日本原燃株式会社	
資料番号	濃縮個別 19 R2
提出年月日	令和3年4月6日

加工施設内における溢水による損傷の防止に係る補足説明資料

本資料は、【濃縮個別 19 R1】の改訂版（R2）である。改訂内容は以下のとおり。

図1 建屋内の溢水源の概略配置図及び遮断弁設置箇所

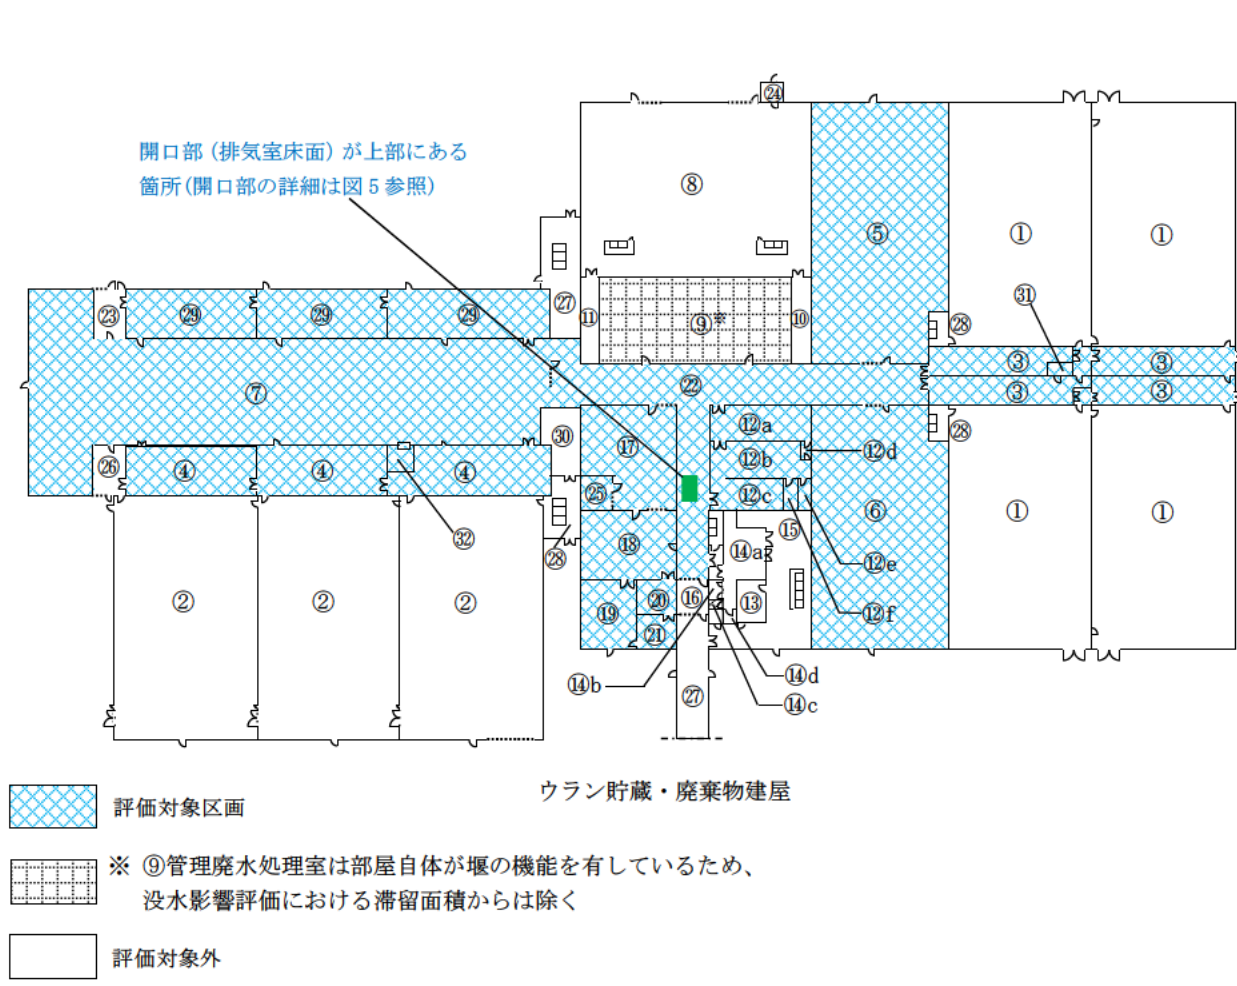
設工認申請書	補足説明	備考
<p>1. 概要 本資料は、「加工施設の技術基準に関する規則（以下「技術基準規則」という。）」第12条に基づき、溢水による損傷の防止について説明するものである。 本資料では、防護対象設備である気体廃棄物の廃棄設備の溢水防護について説明する。</p> <p>2. 基本方針 濃縮工場の特徴から、安全を確保する上で常時機能維持が必要な動的機器はなく、UF₆を鋼製の容器等に密封して取り扱うことにより閉じ込め機能を確保することができるため、溢水により全ての設備及び機器が没水又は被水し、動的機器や電源系統が機能喪失したとしても、閉じ込め機能に影響を及ぼすものではない。また、核燃料物質の臨界防止に記載のとおり、核燃料物質を内包する設備及び機器が没水しても、臨界に達しない設計とする。 一方、溢水により閉じ込め機能を損なうおそれはないものの、事故時の作業環境等の確保、建屋外への漏水の防止、短絡による火災発生の防止、プラントの監視機能への影響防止、気体廃棄物の廃棄設備への影響防止のための対策を行う。 溢水により閉じ込め機能等を損なうおそれはないものの、事故時の作業環境等の確保を目的とした溢水量の低減、所定の経路を通らずに建屋外へ溢水が漏えいすることの防止、短絡による火災の発生防止、プラントの監視機能への影響防止、閉じ込め機能に係る負圧維持に必要な気体廃棄物の廃棄設備への影響防止のため、「原子力発電所の内部溢水影響評価ガイド」（平成25年6月19日 原規技発第13061913号 原子力規制委員会決定）を参考に溢水影響評価を行い、評価結果を踏まえた溢水防護対策を講じる。</p> <p>3. 気体廃棄物の廃棄設備の溢水防護対策 次回申請 溢水防護対象設備である排風機、フィルタユニットは、中央操作棟2階の排気室に設置されており、水が滞留せず1階へ流れる構造であることから防護設計は不要である。</p> <p>4. 溢水影響評価 次回申請 本申請における申請対象機器の全てが揃う5次申請にて、以下に示すとおり溢水影響評価を実施する。</p> <p>4.1 溢水源の想定 次回申請 本施設の第1種管理区域内で取り扱う水のうち、系統保有水量の多い機器の冷却用の恒温水、UF₆シリンダ類及び付着ウラン回収容器の冷却・加熱、空調に用いる低温水及び熱水の溢水を想定する。 また、本施設のうち建屋外の溢水源としては、屋外タンク（工水タンク）を溢水源とする。</p>	<p>溢水評価の全体方針等を、事業変更許可申請書で示した事項を踏まえて以下のとおり明確化する。（明確化する部分を下線で示す。） また、以下の記載の補足説明資料として、事業変更許可申請書で示した溢水源の概略配置、溢水評価対象区画図等を別紙1に示す。</p> <p>1. 概要 本資料は、「加工施設の技術基準に関する規則（以下「技術基準規則」という。）」第12条に基づき、溢水による損傷の防止について説明するものである。 本資料では、<u>溢水防護対策の全体方針を示すとともに、防護対象設備である気体廃棄物の廃棄設備及び放射線管理施設の溢水防護について説明する。</u></p> <p>2. 基本方針 濃縮工場の特徴から、安全を確保する上で常時機能維持が必要な動的機器はなく、UF₆を鋼製の容器等に密封して取り扱うことにより閉じ込め機能を確保することができるため、溢水により全ての設備及び機器が没水又は被水し、動的機器や電源系統が機能喪失したとしても、閉じ込め機能に影響を及ぼすものではない。また、核燃料物質の臨界防止に記載のとおり、核燃料物質を内包する設備及び機器が没水しても、臨界に達しない設計とする。 一方、溢水により閉じ込め機能を損なうおそれはないものの、事故時の作業環境等の確保、建屋外への漏水の防止、短絡による火災発生の防止、プラントの監視機能への影響防止、気体廃棄物の廃棄設備への影響防止のための対策を行う。 溢水により閉じ込め機能等を損なうおそれはないものの、事故時の作業環境等の確保を目的とした溢水量の低減、所定の経路を通らずに建屋外へ溢水が漏えいすることの防止、短絡による火災の発生防止、プラントの監視機能への影響防止、閉じ込め機能に係る負圧維持に必要な気体廃棄物の廃棄設備への影響防止のため、「原子力発電所の内部溢水影響評価ガイド」（平成25年6月19日 原規技発第13061913号 原子力規制委員会決定）を参考に溢水影響評価を行い、評価結果を踏まえた溢水防護対策を講じる。</p> <p>3. 溢水防護対策の全体方針 <u>溢水影響評価ガイドを参考にした溢水防護対策全体の流れを図1に示す。</u> <u>なお、溢水影響評価の詳細及び評価を踏まえた防護対策の詳細については第5回申請で示す。</u></p> <p>3.1 溢水源の想定 <u>溢水源は、本施設内の管理区域で取り扱う水を内包する設備及び機器のうち、系統内の保有水量の多い、冷却用の恒温水、UF₆シリンダ類の冷却・加熱、空調用に用いる低温水及び熱水を内包する設備及び機器とした。詳細は以下のとおり。</u> <u>本施設内の第1種管理区域内で取り扱う水には、用途別に主に以下の種類がある。</u> <u>なお、非管理区域では核燃料物質の取り扱いはなく、安全機能を維持しなければならない設備はないため、溢水源は考慮しない。</u> <u>・恒温水：機器の冷却用</u></p>	<p>溢水源の概略配置図を別紙1の図1に示す。</p>

図2 評価対象区画図

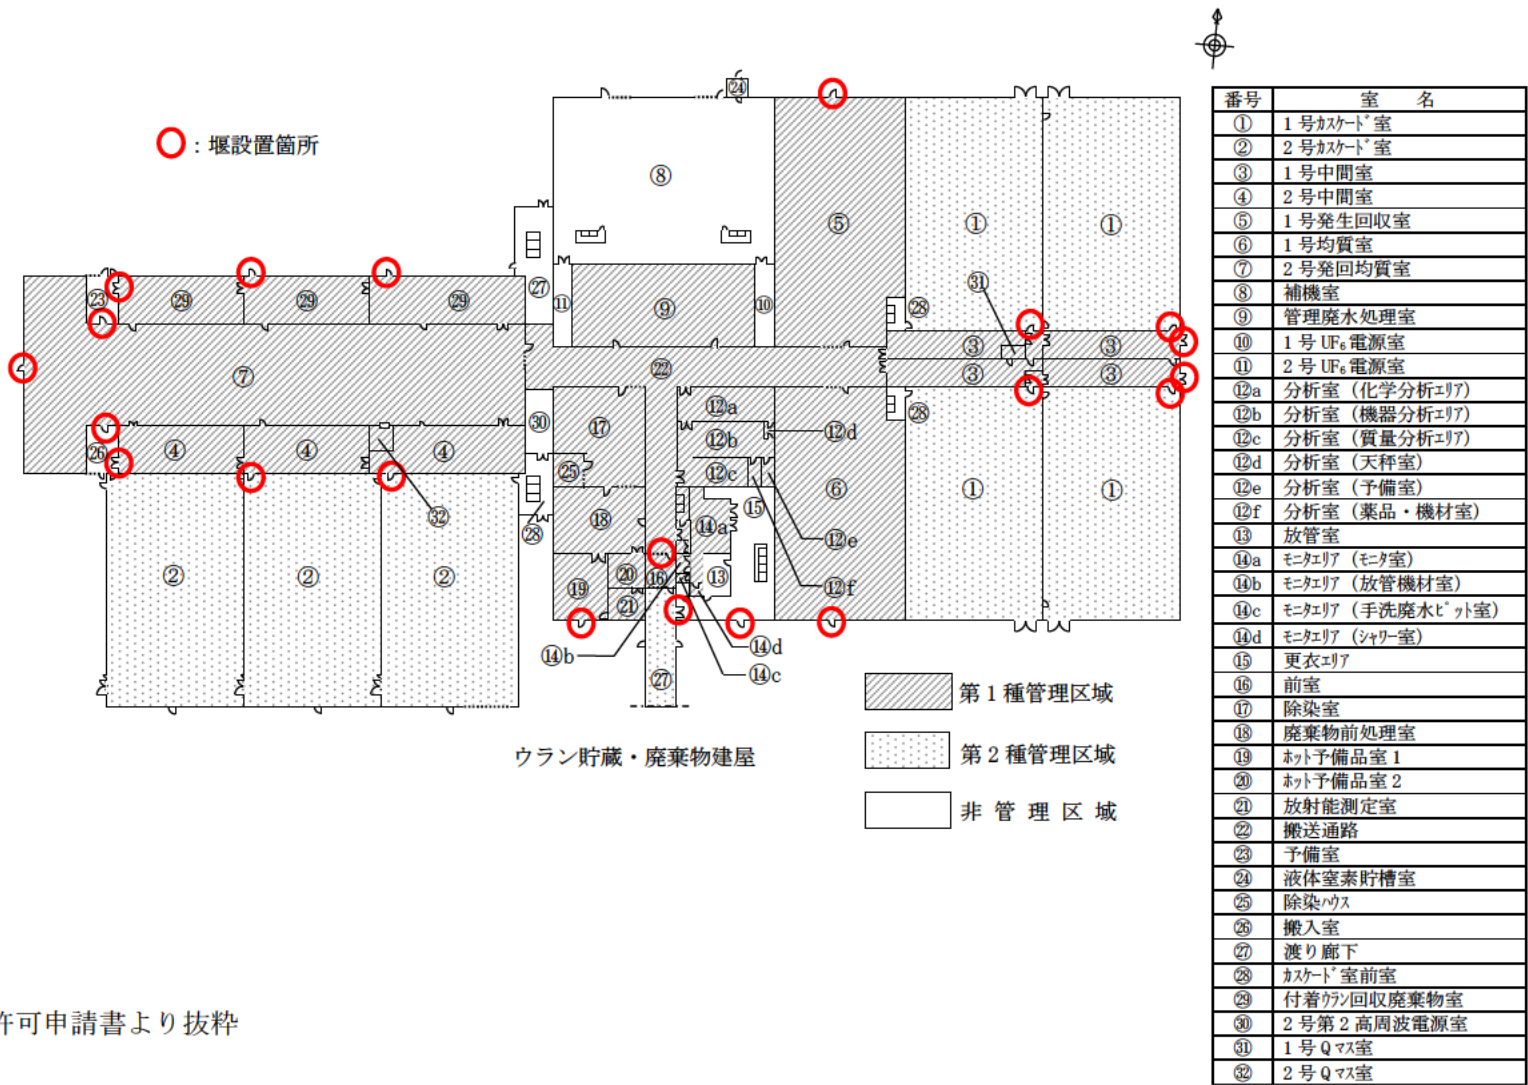
設工認申請書	補足説明	備考
<p>4.2 溢水量の算出 次回申請</p> <p>溢水量の算出に当たっては、系統内の最大設計容量に保守性を見込むとともに、溢水時の補給水の供給継続量を加味し、機器及び配管の系統保有水量として系統内の最大設計容量及び補給水供給量を合算した値を算出し、これを各系統の溢水量とする。</p> <p>4.3 防護対象施設の選定 次回申請</p> <p>溢水により全ての設備及び機器が没水又は被水し、動的機器や電源系統が機能喪失したとしても閉じ込め機能及び臨界安全性に影響を及ぼすものではないが、短絡による火災の発生の可能性のある機器（電気・計装盤等）、プラントの監視に用いる計測制御設備、気体廃棄物の廃棄設備のうち1号中間室系排風機、1号均質室系排風機、1号発生回収室系排風機、2号発回均質棟系排風機及びこれらの排気系統に属する排気フィルタユニット等を防護対象施設とする。</p> <p>なお、電気・計装盤等の短絡による火災の発生及びプラントの監視に用いる計測制御設備の機能喪失のおそれがない没水許容高さを設定する。</p> <p>4.4 評価対象区画の設定 次回申請</p> <p>本施設の第1種管理区域内の室のうち溢水が滞留するおそれのある室を溢水（没水）評価対象区画として設定する。</p> <p>4.5 溢水経路の設定 次回申請</p> <p>評価対象区画の水位が最も高くなるように溢水の全量が評価対象区画に滞留するものとし、溢水経路を設定する。</p> <p>建屋外の屋外タンク（工水タンク）からの溢水については、溢水源から最短距離にある建屋の扉を流入口とす</p>	<p>・低温水及び熱水：UF₆ シリンダ類及び付着ウラン回収容器の冷却・加熱、空調用</p> <p>・水道水：手洗い、分析用</p> <p>・工業用水：UF₆ シリンダ類洗浄用</p> <p>・第1種管理区域内から発生する廃水</p> <p>上記のうち、系統保有量の多い恒温水、低温水及び熱水を内包する設備及び機器を溢水源とし、機器及び配管の系統保有水量全てを溢水源とする。</p> <p>なお、水道水、工業用水については、系統保有量の多い溢水源に比べて保有水量が少なく、溢水量の算出において評価結果に影響がない量であるため除外する。</p> <p><u>第1種管理区域内から発生する廃水は、当該廃水を取り扱う管理廃水処理室自体が堰の機能を有しているため除外する。</u></p> <p>また、本施設のうち、屋外タンク（工水タンク）を建屋外からの溢水源として想定し、溢水影響を評価する。</p> <p>3.2 溢水量の算出</p> <p>溢水量の算出に当たっては、系統内の最大設計容量に保守性を見込むとともに、溢水時の補給水の供給継続量を加味し、機器及び配管の系統保有水量として系統内の最大設計容量及び補給水供給量を合算した値を算出し、これを各系統の溢水量とする。</p> <p>3.3 防護対象施設の選定</p> <p>溢水により全ての設備及び機器が没水又は被水し、動的機器や電源系統が機能喪失したとしても閉じ込め機能及び臨界安全性に影響を及ぼすものではないが、短絡による火災の発生可能性のある機器（電気・計装盤等）、プラントの監視に用いる計測制御設備、気体廃棄物の廃棄設備のうち1号中間室系排風機、1号均質室系排風機、1号発生回収室系排風機、2号発回均質棟系排風機及びこれらの排気系統に属する排気フィルタユニット等を防護対象施設とする。</p> <p><u>今回の申請では、気体廃棄物の廃棄設備（1号中間室系排風機、排気フィルタユニット等）及び放射線管理施設（排気用HFモニタ、換気用モニタ）が防護対象施設となる。</u></p> <p>なお、電気・計装盤等の短絡による火災の発生及びプラントの監視に用いる計測制御設備の機能喪失のおそれがない没水許容高さ（溢水上配慮が必要な高さ）を設定する。</p> <p>3.4 評価対象区画の設定</p> <p><u>事故時の作業環境等の確保、短絡による火災発生防止、プラントの監視機能への影響防止、気体廃棄物の廃棄設備への影響防止について評価するために、本施設の第1種管理区域内の室のうち溢水が滞留するおそれのある室を溢水（没水）評価対象区画として設定する。</u></p> <p>3.5 溢水経路の設定</p> <p>評価対象区画の水位が最も高くなるように溢水の全量が評価対象区画に滞留するものとし、溢水経路を設定する。</p> <p>また、2号中間室、付着ウラン回収廃棄物室の扉については、水が流出し易い扉とするため、各溢水評価対象区画への流出を考慮する。</p> <p>・<u>評価対象区画に設置されている全てのシャッター部及び搬送レール部は水密性を有していないため、溢水が発生した区画から各溢水評価対象区画への流出を考慮する。</u></p> <p>・<u>2階床面に開口部がある場合は、2階で発生した溢水が1階へ流入するものとする。</u></p> <p>・<u>管理廃水処理室については、室自体が堰の機能を有しているため、溢水経路の設定からは除外する。</u></p>	<p>評価対象区画図を別紙1の図2に示す。</p>

※ 事業変更許可申請書より抜粋
 ※ 中央操作棟2階の排気室は床面開口部から1階 (搬送通路) への水の流出を考慮することから評価対象区画としない

図3 堰の設置場所概略図

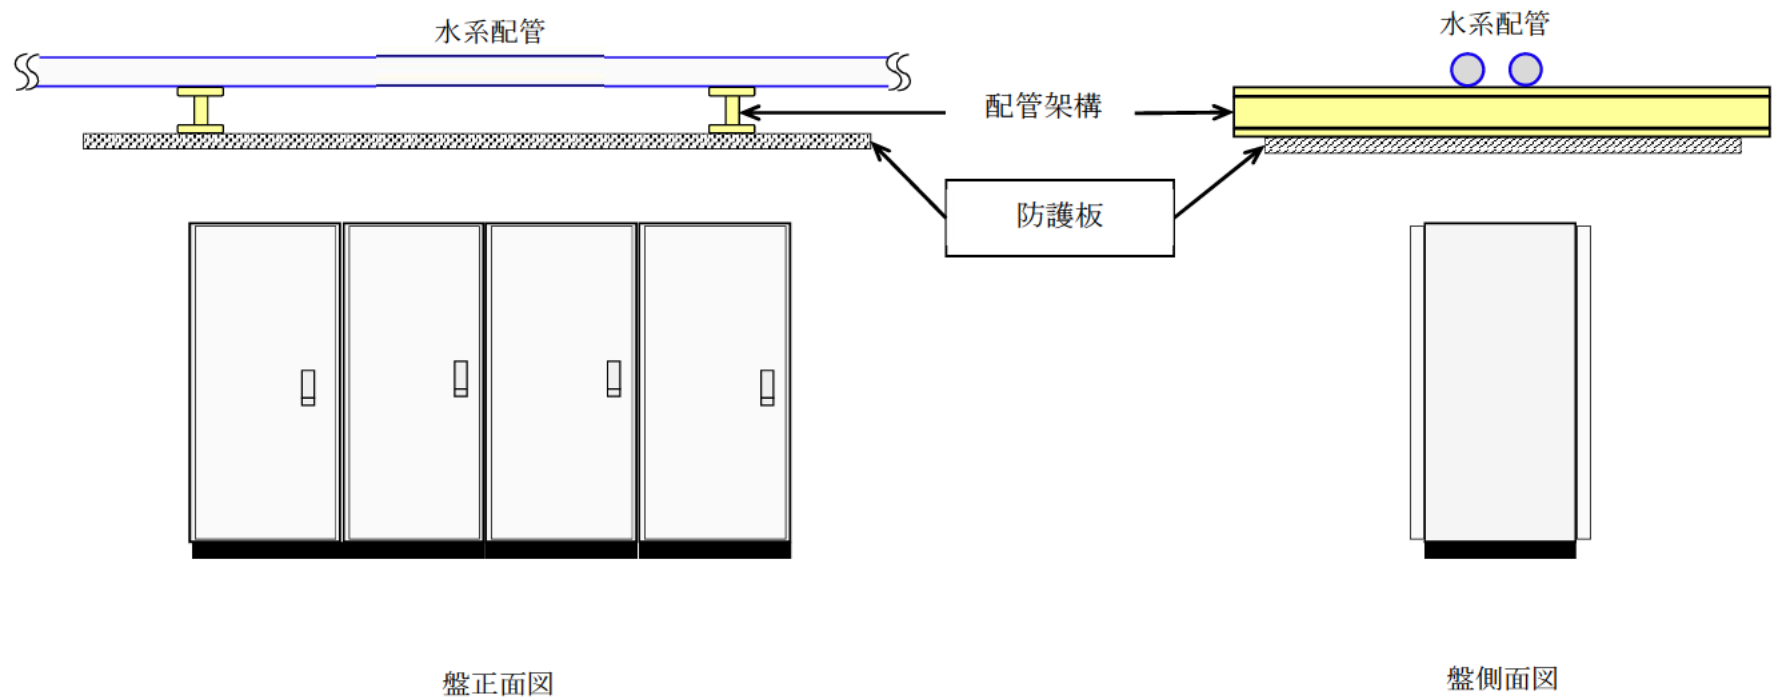
設工認申請書	補足説明	備考
<p>る。</p> <p>4.6 有効床面積の設定 次回申請</p> <p>溢水が滞留する有効床面積（溢水が評価対象区画に滞留する面積）の算出については、各室寸法から求まる総床面積から、設置されている機器の脚部、盛り基礎等の範囲を無効床面積として考慮し、総床面積から無効床面積を差し引いた面積を有効床面積とする。</p> <p>5. 溢水防護対策 次回申請</p> <p>溢水影響評価を踏まえた対策の実施については、評価と合わせて次回に申請を行う。</p>	<p>建屋外の屋外タンク（工水タンク）からの溢水については、溢水源から最短距離にある建屋の扉を流入口とする。</p> <p>3.6 没水評価に用いる水位の算出 <u>溢水量及び溢水が滞留する有効床面積（溢水が評価対象区画に滞留する面積）から、没水評価に用いる水位を算出する。</u> 溢水が滞留する有効床面積の算出については、各室寸法から求まる総床面積から、設置されている機器の脚部、盛り基礎等の範囲を無効床面積として考慮し、総床面積から無効床面積を差し引いた面積を有効床面積とする。</p> <p>3.7 没水による影響評価 <u>想定される溢水源に基づいて評価した最高水位が防護対象設備の設置位置（溢水上配慮が必要な高さ）を超えないことを確認する。</u></p> <p>3.8 溢水防護対策 <u>想定される内部溢水に対して以下の対策を講じる。</u> ・<u>没水により、設備及び機器の短絡火災及びプラントの監視機能の喪失が発生しないよう、溢水高さが没水許容高さを超えない設計とする。</u> ・<u>管理区域内での溢水量を低減するため、管理区域に隣接する室に遮断弁を設置する設計とする。また、遮断弁は、動力源を喪失した場合にも自動で閉となるようフェイルクローズとする。</u> ・<u>気体廃棄物の廃棄設備のうち1号中間室系排風機、1号均質室系排風機、1号発生回収室系排風機、2号発回均質棟系排風機及びこれらの排気系統に属する排気フィルタユニット等は、2階排気室に設置し、排気室は水が滞留せずに1階へ流れる構造とする。</u> ・<u>2号中間室、付着ウラン回収廃棄物室の扉については、没水高さを軽減するために水が流出し易い扉にする。</u> ・<u>第1種管理区域内で溢水した水が所定の経路を通らず建屋外へ漏えいしないよう、扉部に堰等を設置する。堰の高さについては、算出した溢水高さに溢水時の水面の変動を考慮し、十分な裕度を確保した高さとする。</u> ・<u>管理廃水処理設備の貯槽類においては、放射性物質を含む液体の漏えい及び汚染の拡大を防止するため、堰、水位検出器、インターロック等を設置する。</u> ・<u>被水した設備及び機器から短絡火災及びプラントの監視機能の喪失が発生しないよう、不燃性の防護板を配管架構部等に設置することで設備及び機器が被水しない設計とする。</u> ・<u>被水による短絡火災及びプラントの監視機能の喪失のおそれがあるケーブルの貫通部については、シール材にて隙間を塞ぐ措置を講じる。</u> ・<u>被水により短絡火災等が発生するおそれがある場合は、計装盤等の電源を断とする。</u></p> <p>4. 気体廃棄物の廃棄設備及び放射線管理施設の溢水防護対策 <u>今回の申請において、気体廃棄物の廃棄設備（1号中間室系排風機、排気フィルタユニット等）及び放射線管理施設（排気用HFモニタ、換気用モニタ）が溢水防護対象設備であり、当該設備の設置場所及び溢水防護上の配慮が必要な高さについて示すが、それらを考慮した溢水影響評価の結果については第5回申請で申請する。</u> <u>なお、気体廃棄物の廃棄設備（1号中間室系排風機、排気フィルタユニット等）及び放射線管理施設（排気用HFモニタ）を設置する排気室（中央操作棟2階）は、溢水源として考慮する低温水配管及び熱水配管が存在しているが、床面開口部から搬送通路（中央操作棟1階）への水の流出を考慮するため、溢水によって発生した水の滞留を考慮しない。当該開口部は機材等搬入用に設けられたものであ</u></p>	<p>溢水遮断弁の概略配置図を別紙1の図1に示す。</p> <p>堰の概略配置図を別紙1の図3に示す。</p> <p>被水防護板の設置イメージ図を別紙1の図4に示す。</p> <p>排気室床面開口部からの水の流出に関する補足説明を別紙1の</p>
